玄海原子力発電所 3号炉及び 4号炉

標準応答スペクトルを考慮した地震動評価における
模擬地震波の作成について
(コメント回答)

2022年12月 2日
九州電力株式会社

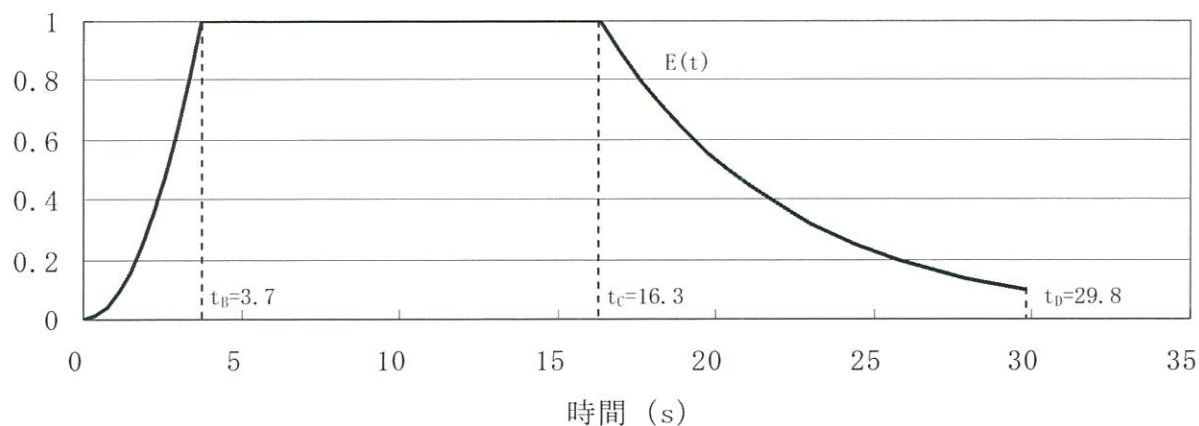
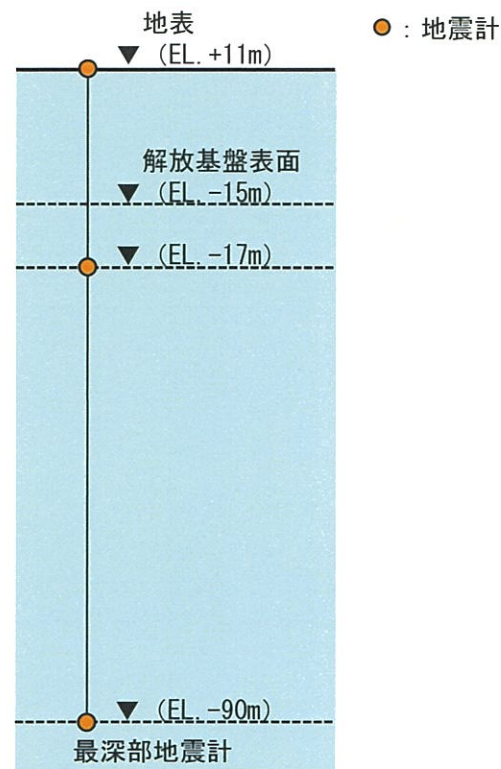
- 地震基盤相当面での乱数位相を用いた模擬地震波の作成にあたっては、Noda et al. (2002) による振幅包絡線の経時的变化を採用し、下記の条件でマグニチュードM及び等価震源距離 X_{eq} を設定した上で、一様乱数の位相をもつ正弦波の重ね合わせにより作成。

審査ガイドにおける「全国共通に考慮すべき地震動」の地震規模は、Mw6.5程度未満と記載されている。武村(1990)の M_0 -M関係及びKanamori (1977)の M_0 -Mw関係によりMw6.5をMに換算するとM6.9となる。審査ガイドでは「Mw6.5程度未満」と幅をもって示されていることから、換算式から求められるMについても幅を持たせ、模擬地震波の強震部の継続時間が長めとなるよう保守的にM7.0として設定。

等価震源距離は震源近傍を想定し、 $X_{eq}=10\text{km}$ として設定。

収集した6地震の震央分布図

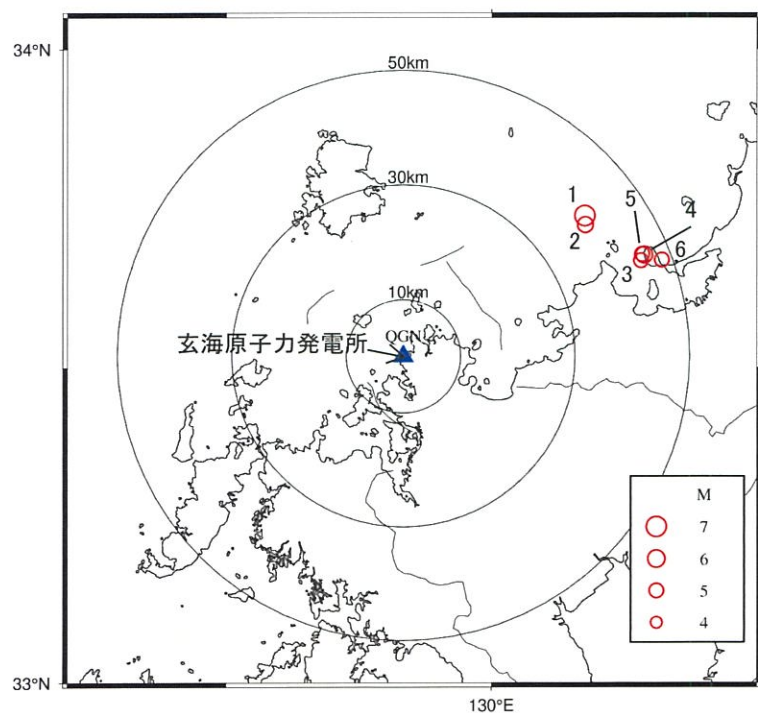
- 玄海原子力発電所の敷地において、マグニチュード5.0以上で震央距離30km以内の内陸地殻内地震の観測記録は該当なし。
- 敷地からの震央距離を50km以内に対象を拡大すると、6地震が得られる。6地震の震央分布図及び諸元を示す。
- そのうちNS、EW、UD方向すべてが10gal以上の地震は2地震となる。
- なお、6地震の観測記録については、特異な位相特性をもつ記録がないことを確認。

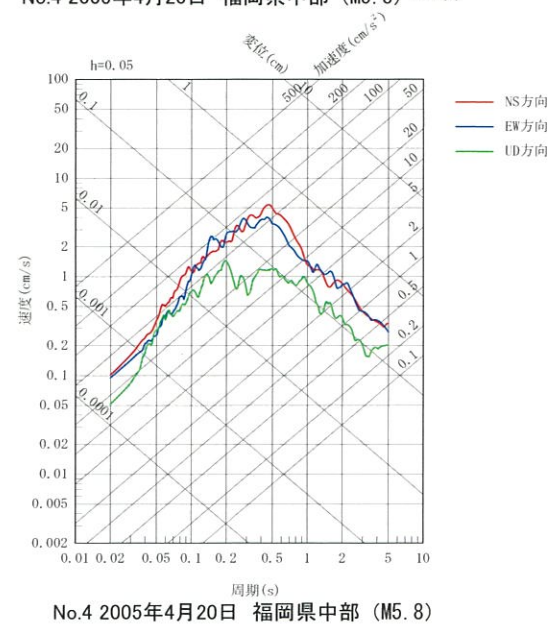
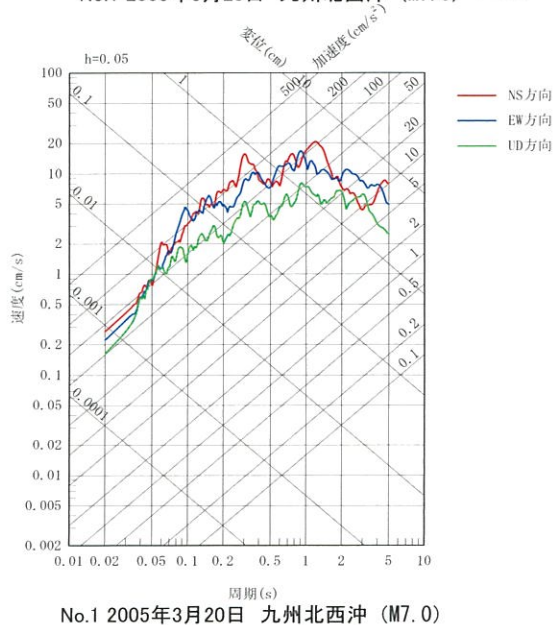
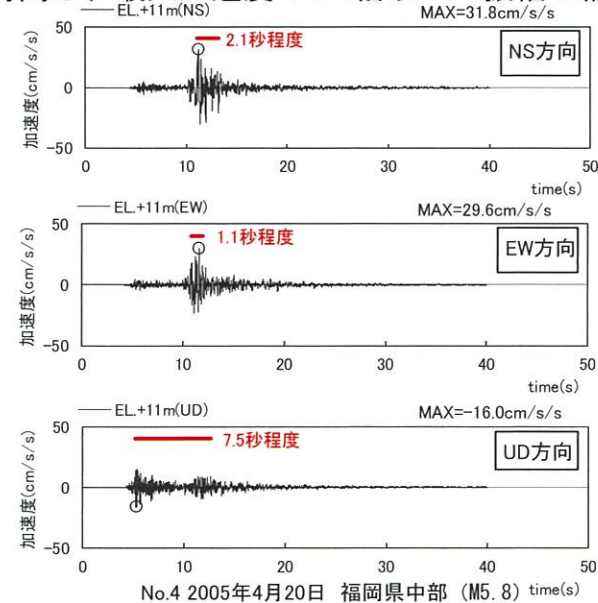
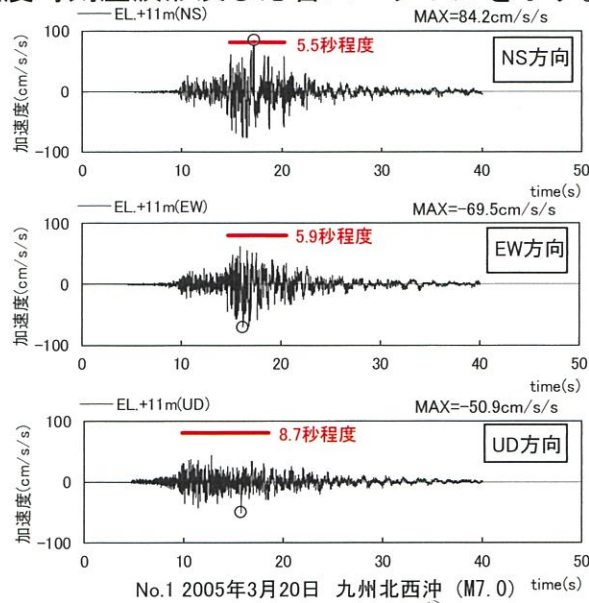
- 2地震の加速度時刻歴波形及び応答スペクトルを示す。主要動の継続時間は、最大加速度の0.5倍以上の振幅の継続時間を表示。
